改善箇所説明図

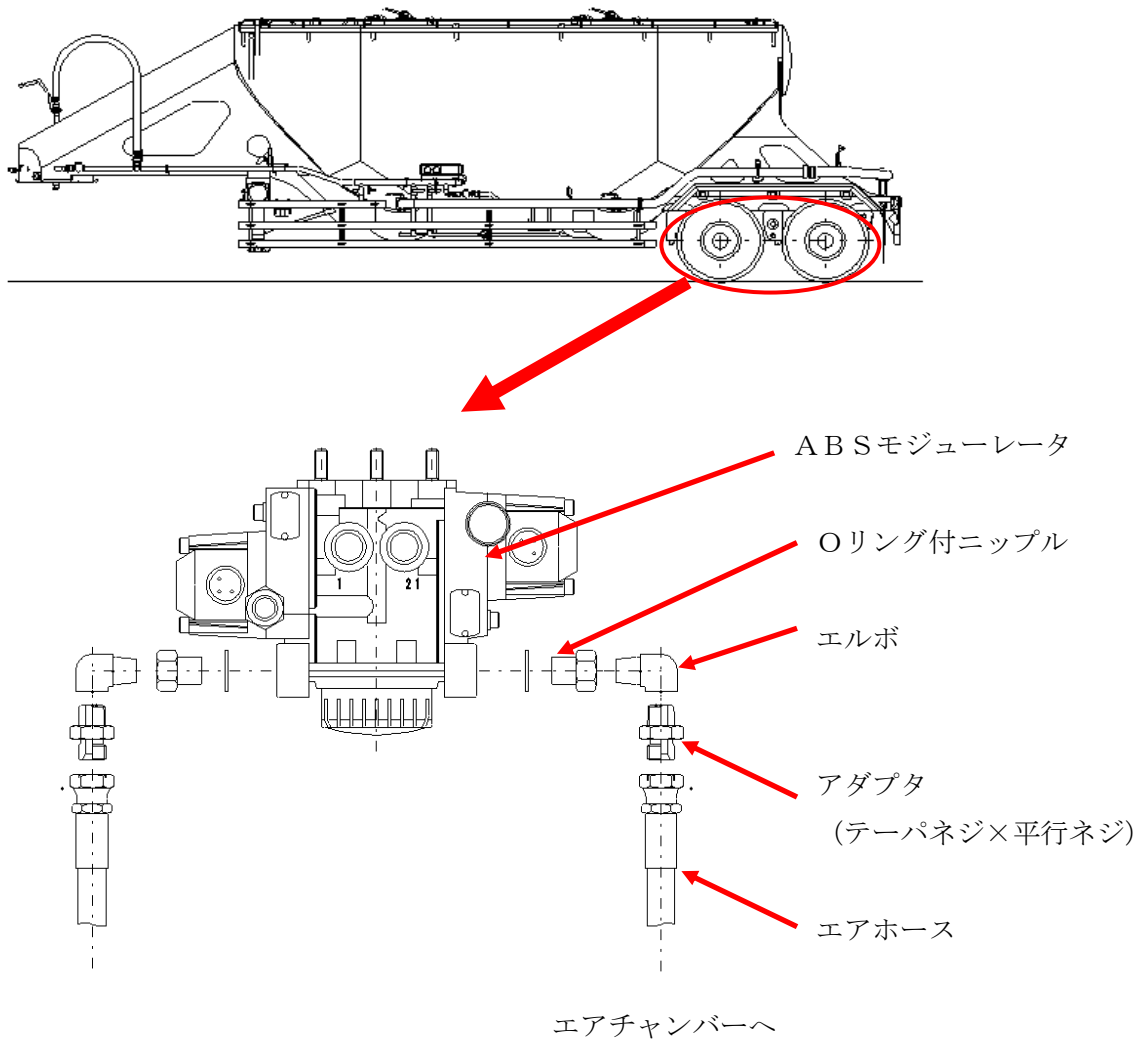
粉粒体運搬セミトレーラのブレーキにおいて、ABSモジュールレータからエアチャンバーに接続するアダプタの取付けを逆向きに組付けたものがある。そのため、最悪の場合、車両振動等により当該アダプタがゆるみ、エアが漏れ制動力が低下するおそれがある。

全車両、アダプタの向きを点検し、取付けが逆向きのものは、エルボ、アダプタ及びエアホースを新品と交換する。
